Modulo per la presentazione delle osservazioni per i piani/programmi/progetti sottoposti a procedimenti di valutazione ambientale di competenza statale

Codice procedura (ID_VIP/ID_MATTM) 10143 - Progetto per la realizzazione di un impianto eolico denominato "Leverano", costituito da 6 aerogeneratori di potenza nominale di 7,2 MW, per una potenza complessiva d'impianto pari a 43,2 MW, da realizzarsi nei comuni di Veglie (LE) e Leverano (LE), con opere di connessione alla RTN ricadenti anche nei comuni di Copertino (LE) e Nardò (LE) (cod. MYTERNA n. 202200319).

OGGETTO: **Osservazioni** ai sensi dell'art. 24 comma 3 del D.Lgs.152/2006 entro il termine di 30 (giorni) dall'Avviso Pubblico Prot. (Comune di Leverano) n. 0016399 del 13/09/2023 09:45
Progetto per la realizzazione di un impianto eolico denominato "Leverano", costituito da 6 aerogeneratori di potenza nominale di 7,2 MW, per una potenza complessiva d'impianto pari a 43,2 MW, da realizzarsi nei comuni di Veglie (LE) e Leverano (LE), con opere di connessione alla RTN ricadenti anche nei comuni di Copertino (LE) e Nardò (LE) (cod. MYTERNA n. 202200319).

Codice procedura (ID_VIP/ID_MATTM) 10143

Figura 1. Mappatura delle aree idonee, compatibili e sensibili (Scenario 4.4.1. Parte 3 – PPTR).

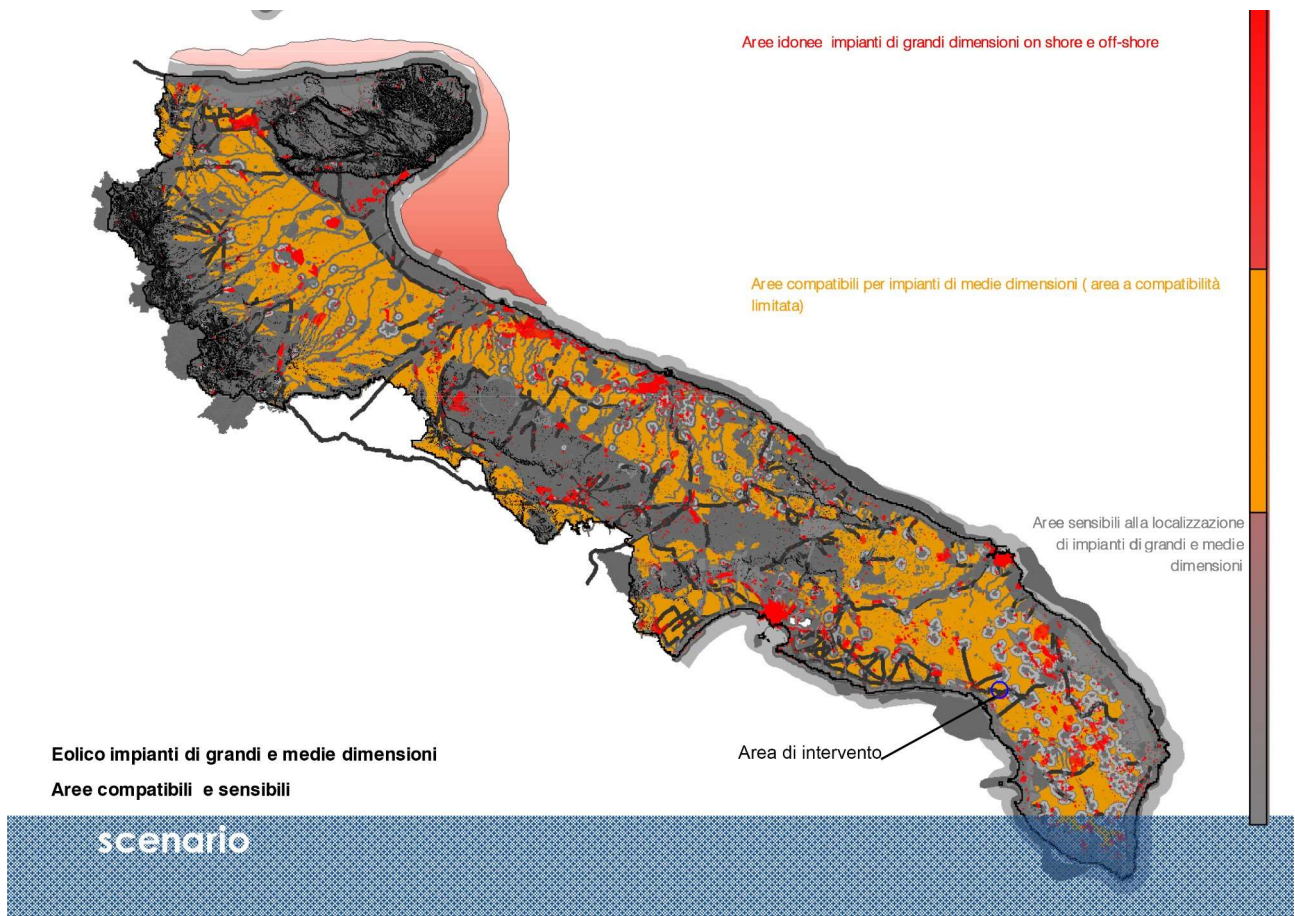
Osservando la Figura 1, emerge che l'area in oggetto (cerchiata in blu) è compatibile con i soli impianti di medie dimensioni (area a compatibilità limitata), cioè quelli con aerogeneratori di potenza compresa tra i 50 kW e 1 MW. Il progetto in esame, essendo caratterizzato da impianti di grossa taglia (aerogeneratori con potenza di 7,2 MW) è pertanto incompatibile con l'area di intervento.
